Oggetto: Parere regionale ex art. 63 L.R. 10/2010 nell'ambito del procedimento di VIA statale PNIEC-PNRR, Progetto per la realizzazione di un impianto eolico di potenza nominale 48 MW da realizzarsi in comune di Manciano (GR), loc. Montauto. Procedimento di VIA - PNIEC. **Trasmissione dei contributi istruttori sulle integrazioni prodotte dal proponente [ID: 9273]**

Oggetto: Parere regionale ex art. 63 L.R. 10/2010 nell'ambito del procedimento di VIA statale PNIEC- PNRR - Progetto per la realizzazione di un impianto eolico di potenza nominale 48 MW da realizzarsi in Comune di Manciano (GR), Loc. Montauto - **Trasmissione parere e contributo relativo alla componente energia sulla documentazione integrativa e di chiarimento.**

OGGETTO: [ID: 9273] Progetto per la realizzazione di un impianto eolico di potenza nominale 48MW da realizzarsi in comune di Manciano (GR), loc. Montauto. Procedimento di VIA - PNIEC. Integrazione alle note trasmesse con n. di prot. 15120/15127 del 06/09/2023.

Oggetto: Art. 63 della L.R. 10/2010 e Art. 25 del D.Lgs. 152/2006 – VIA statale PNIEC-PNRR - Progetto per la realizzazione di un impianto eolico di potenza nominale 48 MW, località Montauto, Manciano (G

Fasce di rispetto ai sensi dell'art. 20 comma 8 c-quater del D.Lgs. 199/2021

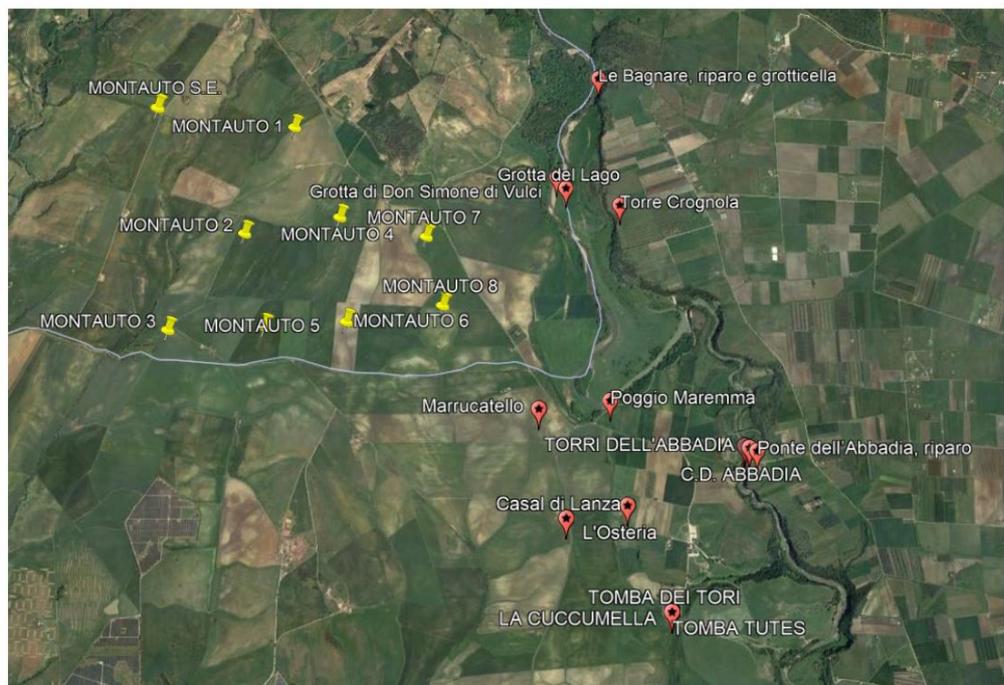
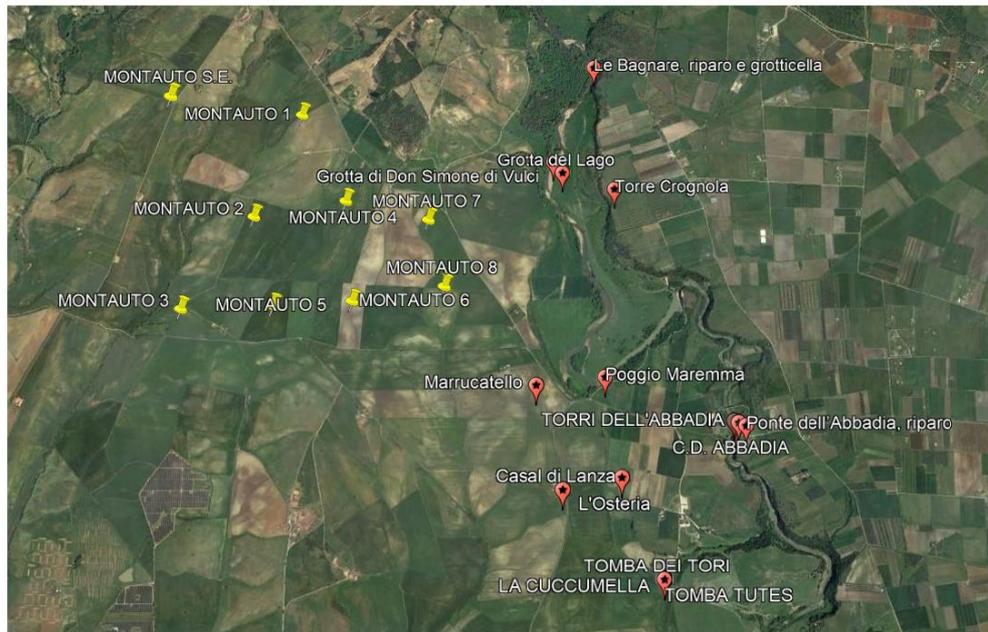
Gli aerogeneratori sono ubicati tutti all'interno delle fasce di rispetto ai sensi dell'art. 20 comma 8 c-quater del D.Lgs. 199/2021, in quanto sottese dai beni culturali di cui al Titolo II o dai beni paesaggistici di cui all'art. 136 del D.Lgs. 42/2004 come riportato nelle figure sopra inserite.

ELABORAZIONE GRAFICA ESEGUITA A CURA DELL'UFFICIO
TECNICO DEL COMUNE DI MANCIANO ESEMPLIFICAZIONE DEL
SOLO VINCOLO Dlgs 42-2004 ex art 142 comma 1

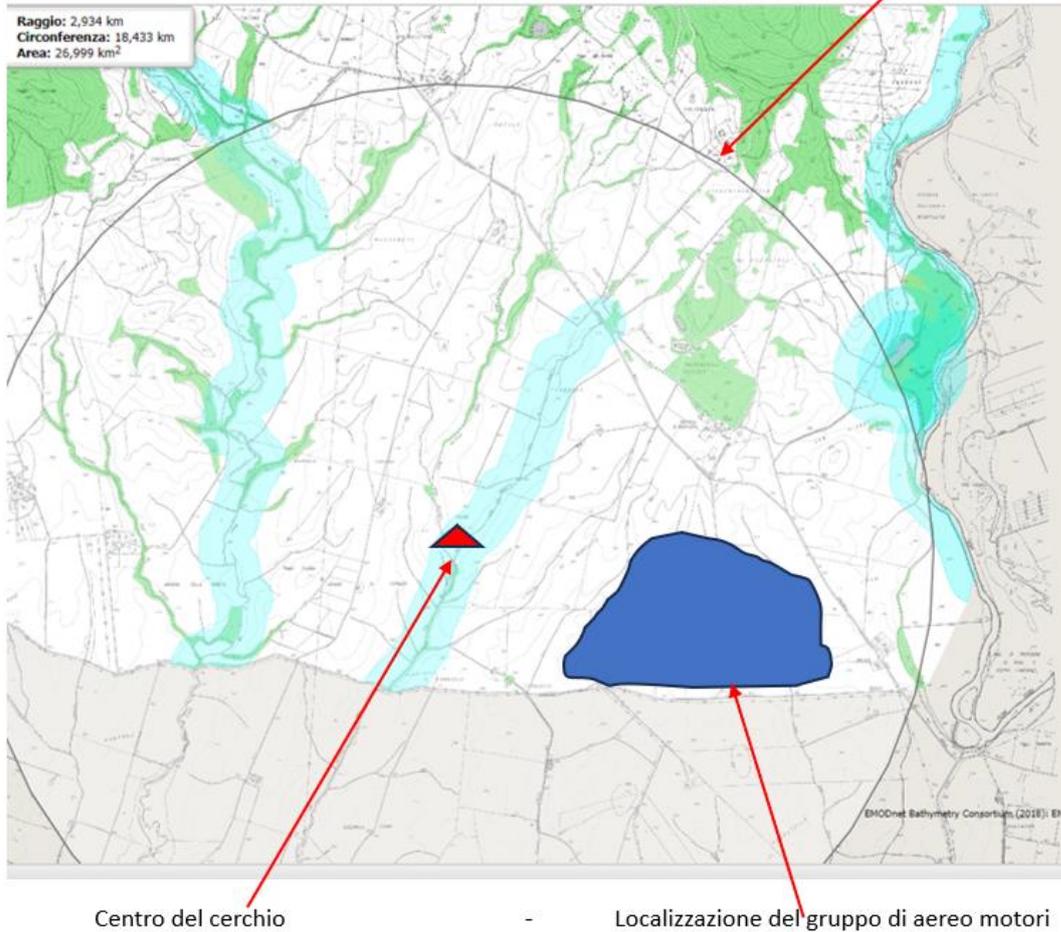
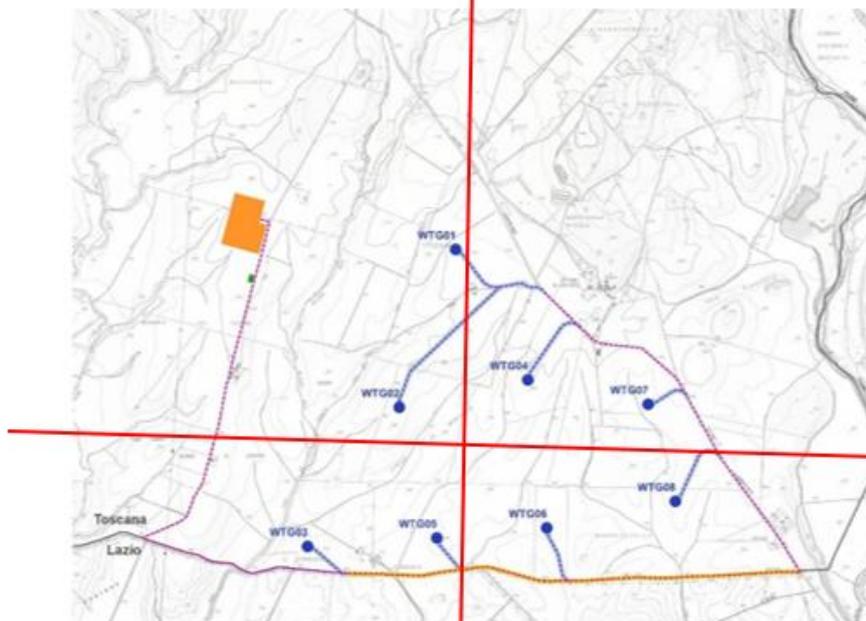
Raggio da uno dei beni culturali noti ex art 142 dl dlgs 32/2004 ml 2934 < 3000ml

**Praticamente risultano tutti dentro l'area esclusa (non idonea)
ai sensi art 20 comma 8 lettera c quater del Dlgs 199/2021**

**BASTA SOVRAPPORLI IN MODO IDONEO ED E' PALESE LA NON CONFORMITA' IN RELAZIONE AI
DISPOSTI DI CUI ALL'ART. 20 COMMA 8 LETTERA C QUATER**
